Til: Statens Vegvesen, Askedalen 4, 6863 Leikanger  
Fra: Syklistenes Landsforening, Nord-Jæren og Ryfylke

Deres ref: 16/136682  
Dato: 05. juli 2018

## Detaljreguleringsplan fv. 923 Salhusvegen

## Fartsreducerende tiltak

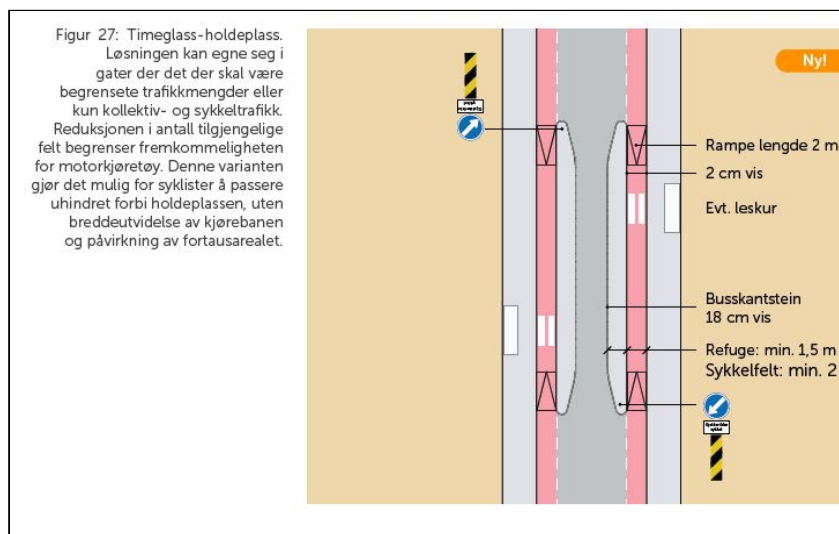
I planen er det beskrevet behov for fartsreducerende tiltak, og at fartshumper er uønsket pga. kollektivtrafikk. Som alternativ nevnes blant annet:

Den fartsreducerende virkningen av “stedstilpasset profil” er allerede vurdert av planleggerne som ikke betydelig fordi utryggheten ved sykling i blandet trafikk vil tvinge syklistene til å velge andre løsninger enn å være midt i kjørefeltet.

Som alternativt fartsreducerende tiltak vil SLF foreslå at det velges holdeplass med timeglassutforming og gjennomgående sykkelfelt i stedet for kantholdeplass. Dette vil ha en fartsreducerende virkning, også når det ikke er busstrafikk, uten at syklende i praksis skal brukes som bevegelige fartsreducerende tiltak for bilførere.

Kantholdeplass for buss, hvor sykkelfeltet opphører, er i Oslostandard for sykkeltilrettelegging klassifisert som en unntaksløsning, da løsningen gir svært redusert fremkommelighet for syklende, i tillegg til at løsningen oppleves som svært utrygg.
